ROBINSON - 1

LUFTDYKTIGHETSPÅBUD (LDP)

1056/90 MODIFIKASJON AV LUFTFILTERHUS

VEDLEGG 1 TIL LDP 056/90

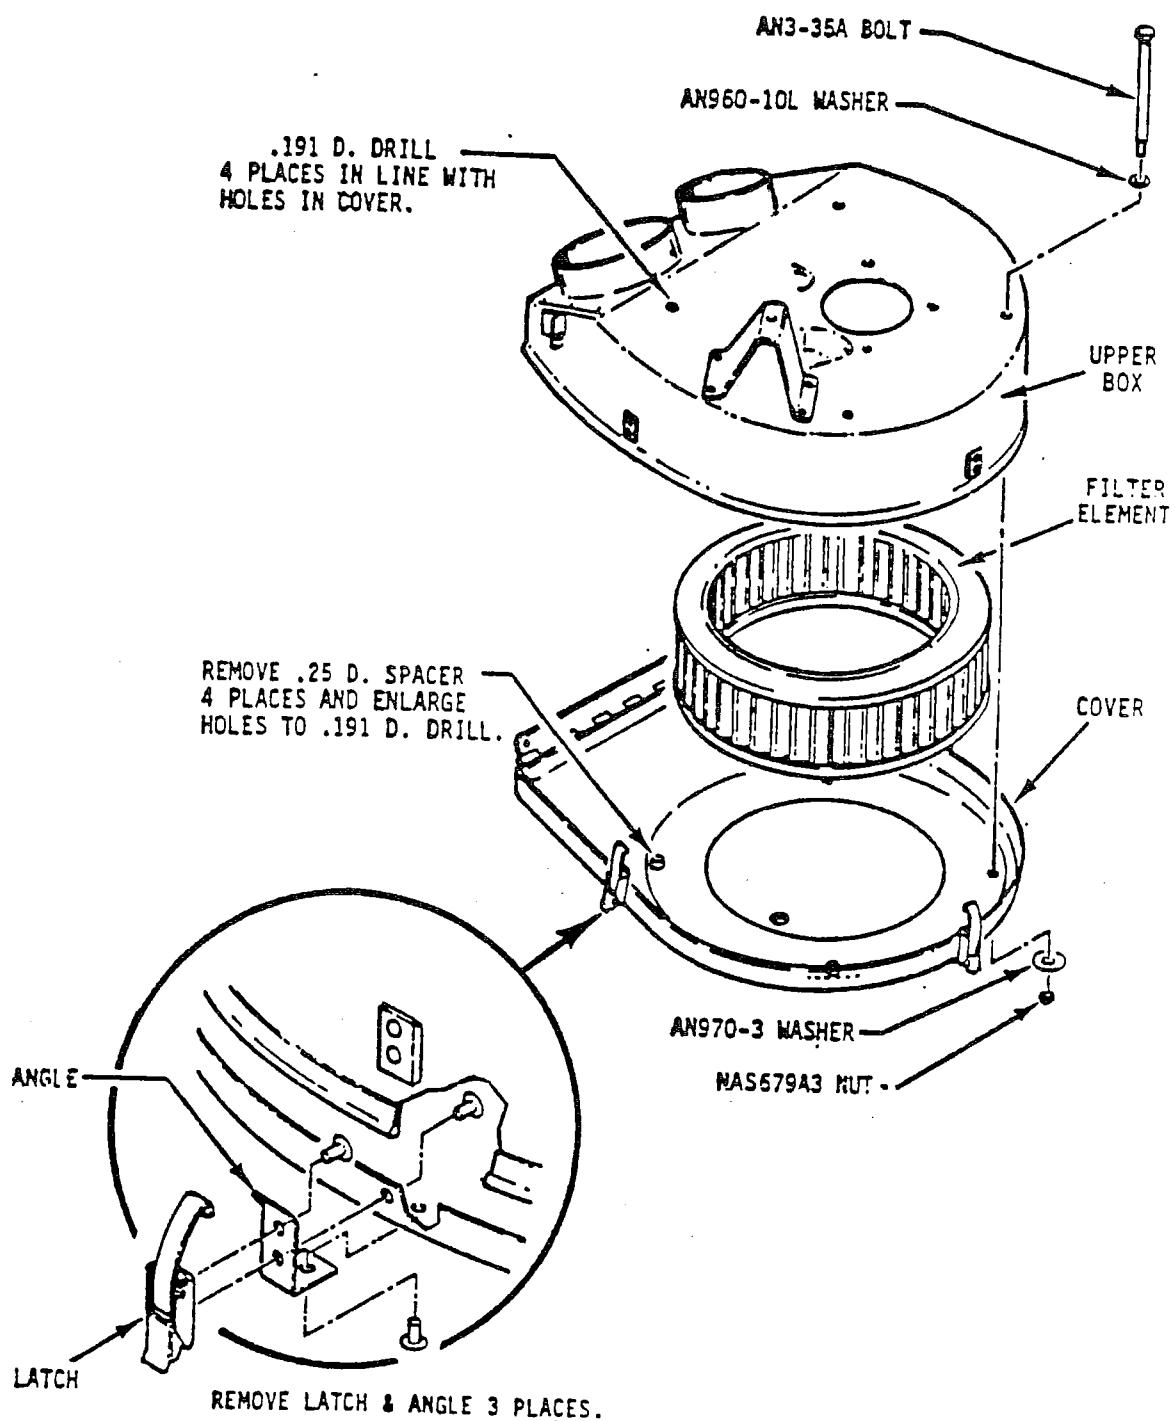
1. Fjern de tre festeklemmene, og erstatt disse med fire bolter i samsvar med følgende fremgangsmåte, ref. vedlegg 1 til denne LDP:
 - 1.1 Åpne filterhuset og fjern luftfilterelementet.
 - 1.2 Demonter filterhuset fra helikopteret.
 - 1.3 Bor ut de fire naglene i dekselet som holder de 0.25" (6.35 mm) tykke avstandsstykkene og øk hullenes diameter til 0.191" (4.85 mm). Avstandsstykkene kasseres.
 - 1.4 Lukk igjen dekselet, og ved å benytte hullene i dekselet som styring bores fire tilsvarende hull gjennom det øvre huset på linje med hullene i dekselet.
 - 1.5 Åpne luftfilterhuset og bor ut naglene som fester klemmene til huset. Kasser klemmene og rengjør filterboksen.
 - 1.6 Montér luftfilterhuset på helikopteret.
 - 1.7 Installér filterelementet og sikre dekselet ved å benytte fire AN3-35A bolter, AN960-10L skiver, AN-970-3 skiver og NAS679A3 mutre.

BILAG 1

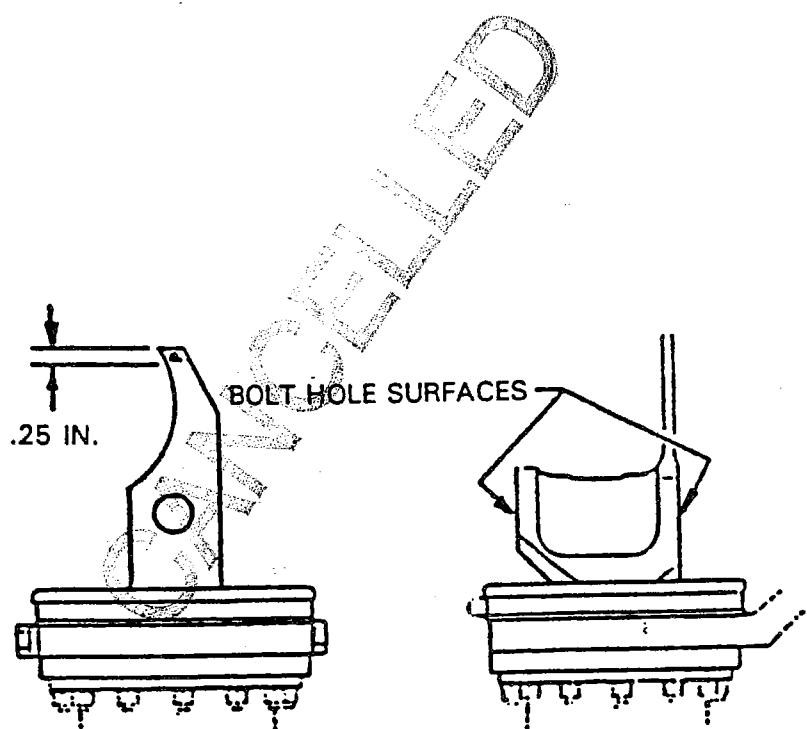
- 1.4 Poler overflaten der "shot peening" er utført med 220, 320 og 400 smergelpapir som er montert på en flat kloss, dette for å beholde en flat overflate. Ikke fjern alle indikasjoner på at "shot peening" er utført. Poler bare til 95 til 98 prosent av overflaten fremstår polert og flat og bare noen få synlige merker av at "shot peening" er utført. Fjern alle stålkulene mellom spindel og "boot". Ved hjelp av "vibro etch" skal bokstaven "P" merkes på spindelen. (Ref. bilag 1).
